協力工場 不良品連絡書

仕様番号 70 5859 999 12X XXX S (5859-36プラグカナグ) 5859-36 PARTS PLUG ANCHOR PLATE (H=0.9) 品名 金型番号 P6185 ロットNo 15.02.03.1.N.0024

5859 プラグ金具 (36P・40P) 巻き不具合の件

不具合連絡書 No.46F-02-012

つなぎで発生

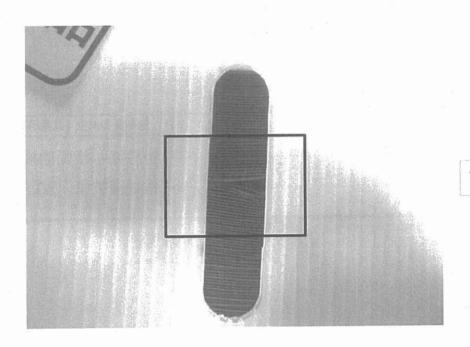
卷不良

5859 プラグ金具にて、巻き不具合(途中ツナギ部)が発生しているとの情報に対して調査結果を御報告致します。

- ・巻き取りテンションが弱い事で、輸送時の振動や揺れにより今回の様な不具合状態になったと考えられます。
 - ⇒巻取り後の製品巻き状態は、検品時に確認している為、弊社発送時には発生は無いと思われますが、輸送時 に発生した可能性が高いです。

- ・巻き取りテンションをUPし、輸送時の振動等にも耐えられる巻き状態へ改善致します。
 - ⇒暫定対策として、現状比で約5%UP致します。数ロット確認し、問題が無いようであれば、 して、設定値を標準化致します。

・最終巻取り後、リール前後左右に揺らし、巻き状態に変化が無いか確認後に梱包致します。 ⇒輸送時の振動を想定しリールを揺らすことにより、巻き状態への影響を確認致します。
